福島第一原子力発電所 特定原子力施設に係る実施計画変更比較表（第Ⅴ章 燃料デブリの取り出し・廃炉）

変 更 前	変 更 後	変 更 理 由
<p style="text-align: right;">添付資料－ 7</p> <p style="text-align: center;">2号機原子炉格納容器内部詳細調査及び試験的取り出しについて</p> <p>燃料デブリの取り出しを進めるうえで、燃料デブリの分布と既設建造物の状態等を把握することは重要であり、そのため原子炉格納容器内部の調査及び試験的取り出しを実施していく。</p> <p>1. 原子炉格納容器内部詳細調査及び試験的取り出しの概要 福島第一原子力発電所2号機における2023年度以降の原子炉格納容器内の調査は、ペDESTAL内へ通じる原子炉格納容器貫通部X-6ペネトレーション（以下X-6ペネ）（別添－1）よりアクセス・調査装置を投入し、堆積物・既設建造物の3次元形状測定、線量測定を行うことを基本とする。それ以外の調査項目については、詳細を検討した上で決定する。 加えて、内部調査に使用する調査設備を用いて、少量の燃料デブリを取り出し、構外分析施設へ輸送して燃料デブリの性状把握を実施する。</p> <p>（中略）</p> <p>2. 原子炉格納容器貫通部の構造変更，原子炉格納容器内部詳細調査及び試験的取り出し (1) 調査設備設計方針 原子炉格納容器バウンダリとなる調査設備は、周辺の公衆に対し、著しい放射線被ばくのリスクを与えることのないように、適切に設計を行う。調査設備は、現状の原子炉格納容器内圧力を考慮し、それに耐えうる構造とする。</p> <p>(2) 原子炉格納容器貫通部の構造変更 （中略）</p> <p>b. X-6ペネの構造変更 原子炉格納容器内部において広範囲にわたる調査を行うため、ペDESTAL内外にアクセス可能なX-6ペネからアーム型のアクセス・調査装置を投入する計画である。アクセス・調査装置（断面約400mm×約250mm）はこれまで内部調査に使用しているX-6ペネ閉止板の開口部（φ115mm）が小さいことから、X-6ペネ（内径約550mm）の閉止板を開放する。X-6ペネに隔離機構ユニットが設置されていることから、まずは隔離機構ユニットを取外し、ハッチ開放装置にてX-6ペネ閉止板の締結ボルトを切断し、X-6ペネ閉止板を開放する。この際、原子炉格納容器との隔離の維持ならびに作業上の安全対策と外部へのガス等の放出防止を目的として、バウンダリとなる一時的な隔離部屋を設ける。</p> <p>(3) 作業内容 a. 調査設備設置作業 （中略）</p> <p>隔離部屋の一部（ロボット搬入部屋）を撤去した後、X-6ペネ接続構造に遮へい機能を有する接続管、<u>アクセス・調査装置を内包するエンクロ

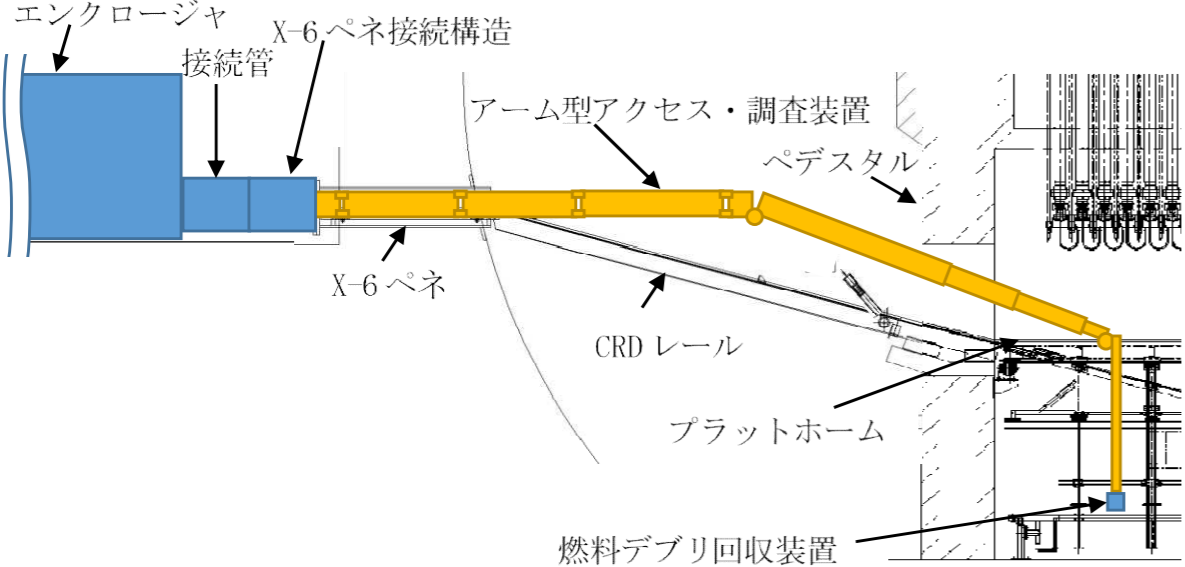
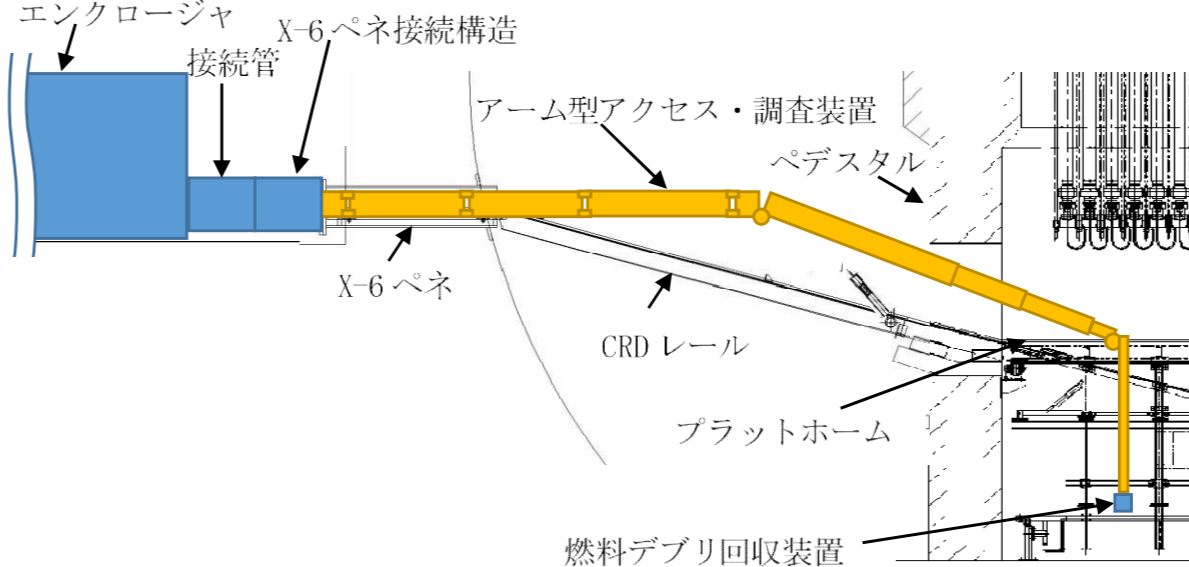
変 更 前	変 更 後	変 更 理 由
<p>3. 添付資料</p> <p>(中略)</p> <p>別添－<u>5</u> 調査設備 バウンダリ構造概略図 別添－<u>6</u> 原子炉格納容器内部詳細調査 概略図 別添－<u>7</u> 試験的取り出し 概略図 別添－<u>8</u> グローブボックス（排風機，HEPA フィルタ付き） 概略図 別添－<u>9</u> 調査及び試験的取り出し終了後 原子炉格納容器バウンダリ範囲概略図 別添－<u>10</u> X-6 ペネ及び X-6 ペネ接続構造の耐震性評価 別添－<u>11</u> 2号機原子炉格納容器内部詳細調査 原子炉格納容器バウンダリ施工箇所開放時の影響評価に関する説明資料 別添－<u>12</u> 2号機原子炉格納容器内部詳細調査 アクセスルート構築作業時の影響評価について</p> <p>(中略)</p>	<p>3. 添付資料</p> <p>(中略)</p> <p><u>別添－5 X-6 ペネ接続構造，接続管 構造概略図</u> 別添－<u>6</u> 調査設備 バウンダリ構造概略図 別添－<u>7</u> 原子炉格納容器内部詳細調査 概略図 別添－<u>8</u> <u>アクセス・調査装置による</u>試験的取り出し 概略図 <u>別添－9 テレスコ式試験的取り出し装置バウンダリ 構造概略図</u> <u>別添－10 テレスコ式試験的取り出し装置による試験的取り出し 概略図</u> 別添－<u>11</u> グローブボックス（排風機，HEPA フィルタ付き） 概略図 別添－<u>12</u> 調査及び試験的取り出し終了後 原子炉格納容器バウンダリ範囲概略図 別添－<u>13</u> X-6 ペネ及び X-6 ペネ接続構造の耐震性評価 別添－<u>14</u> 2号機原子炉格納容器内部詳細調査 原子炉格納容器バウンダリ施工箇所開放時の影響評価に関する説明資料 別添－<u>15</u> 2号機原子炉格納容器内部詳細調査 アクセスルート構築作業時の影響評価について</p> <p>(中略)</p>	<p>テレスコピック式試験的取り出し装置の追加に伴う追記記載の適正化 記載の適正化</p>
